**SOLICITATION AMENDMENT
MODIFICATION DE L'INVITATION**

Title - Sujet NGCC Terry Fox PVN	
Solicitation No. - N° de l'invitation F7049-200041/B	Amendment No. - N° modif. 031
Client Reference No. - N° de référence du client F7049-200041	Date 2022-05-12
GETS Reference No. - N° de référence de SEAG PW-\$\$MD-043-28394	
File No. - N° de dossier 043md.F7049-200041	CCC No./N° CCC - FMS No./N° VME
Solicitation Closes - L'invitation prend fin at - à 02:00 PM Eastern Daylight Saving Time EDT on - le 2022-06-14 Heure Avancée de l'Est HAE	
F.O.B. - F.A.B.	
Plant-Usine: <input type="checkbox"/> Destination: <input type="checkbox"/> Other-Autre: <input type="checkbox"/>	
Address Enquiries to: - Adresser toutes questions à: Pandini, Madeleine	Buyer Id - Id de l'acheteur 043md
Telephone No. - N° de téléphone (873) 353-9119 ()	FAX No. - N° de FAX () -
Destination - of Goods, Services, and Construction: Destination - des biens, services et construction:

Demande de soumissions – Modification n° 031

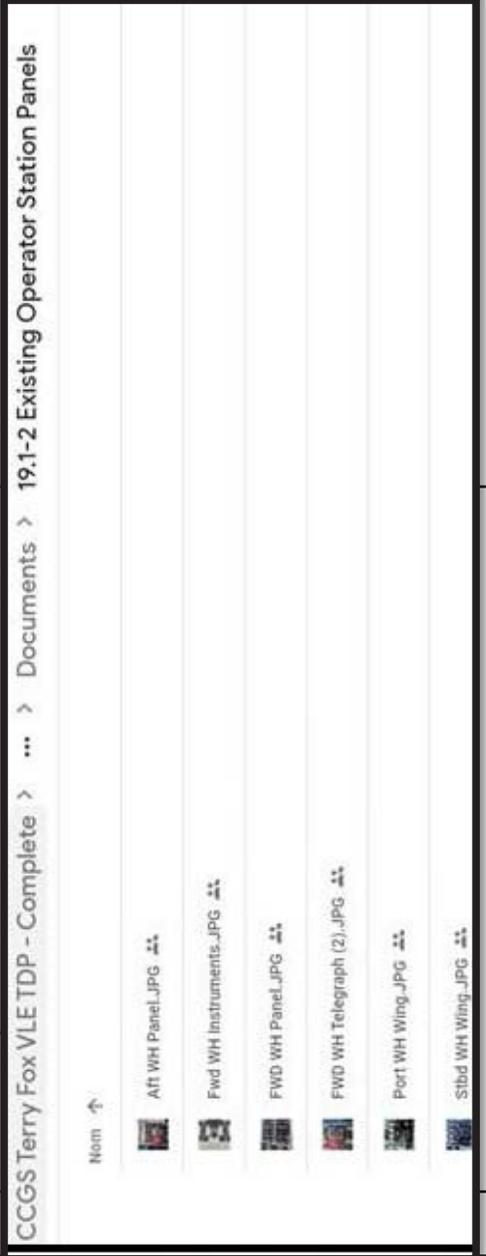
253	<p>Article 11.26 de la Partie B de l'EDT: Le dessin 20-109-100 Rev 2, feuilles 1 à 4 (développé par Poseidon Marine Consultants Ltd (PMC)) montre une grille en fibre de verre qui n'a pas été abordée dans la partie B de l'EDT. Veuillez confirmer si la GCC fournira cette grille en fibre de verre.</p>	<p>L'entrepreneur doit fournir cette grille en fibre de verre.</p>
